Fachgespräch zu den Planungen im Bereich West

der Ost-West-Achse
am 28.11.2023 mit der BV 3

Bereich West

Haltestelle Weiden Römergrab

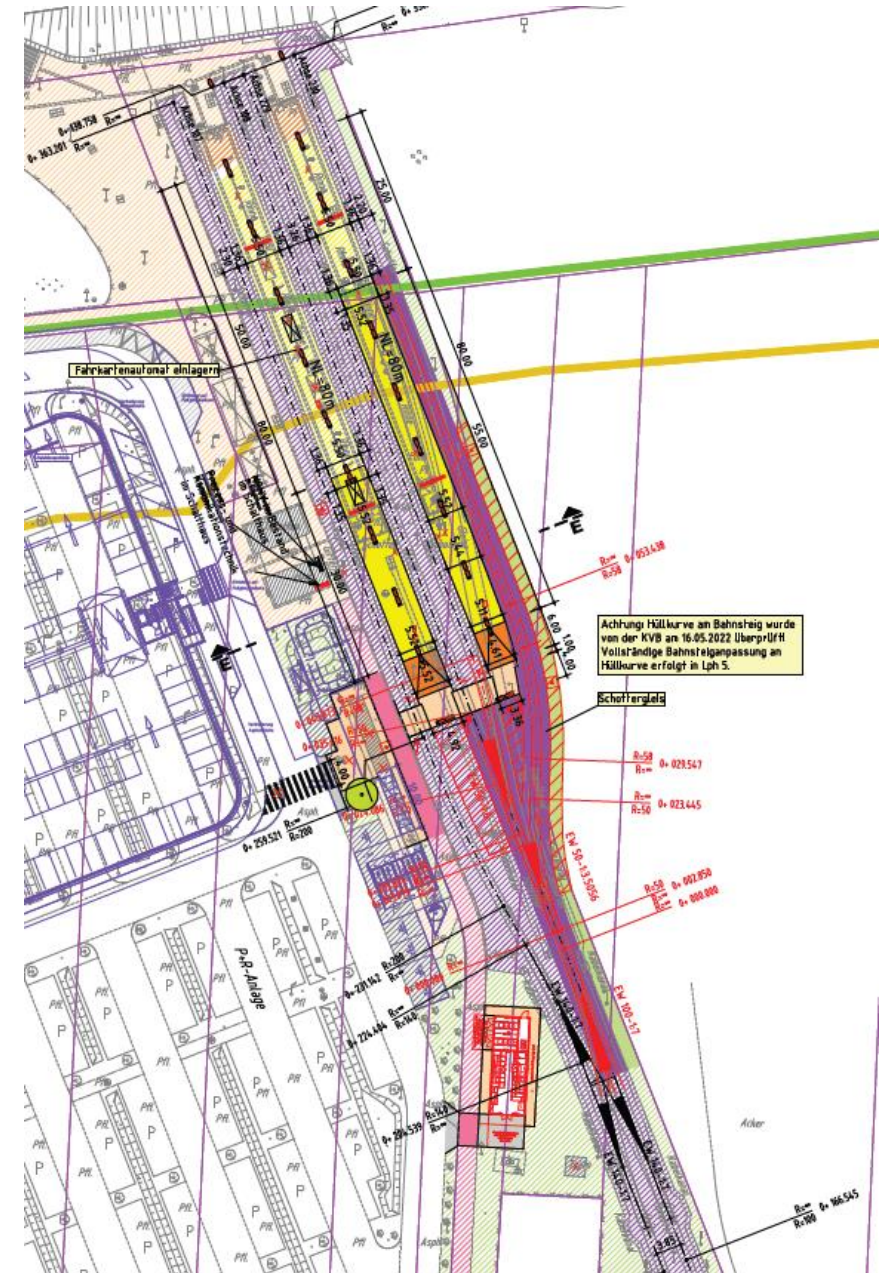
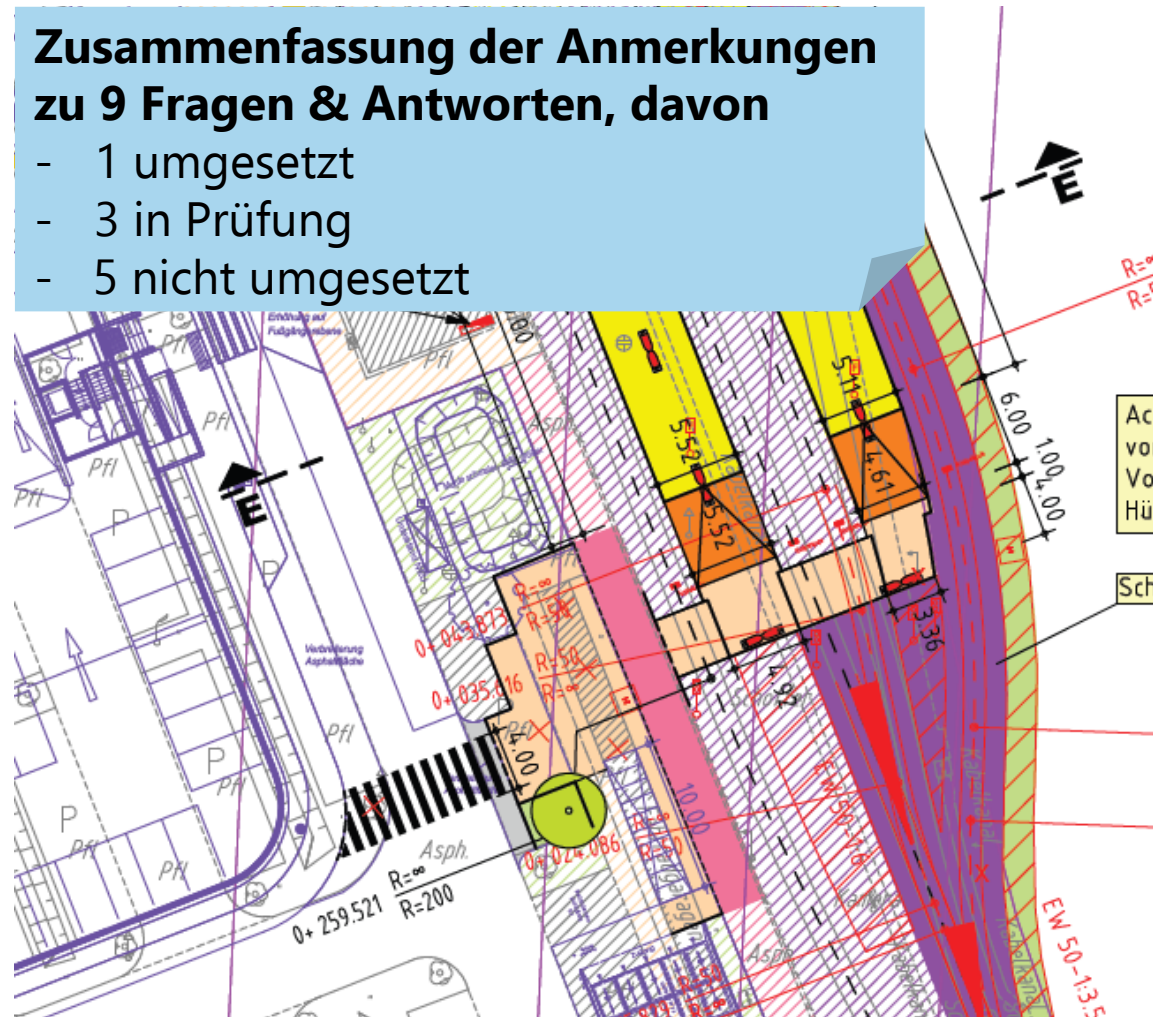
Fußgängerüberweg („Zebrastreifen“) als Teil des Wegs von der Schule zur Haltestelle

Verlegung der Haltestelle nach Westen

Bauliche Trennung des Radwegs von der Straße

Queren der Schulstraße wird durch die Verlegung des östlichen Haltestellenzugangs erforderlich.

Dafür müsste der gesamte Straßenquerschnitt umgebaut werden. Das wäre zu kostenintensiv.

Markierung als Radfahrstreifen oder als Radweg durch dein Hochboard getrennt.
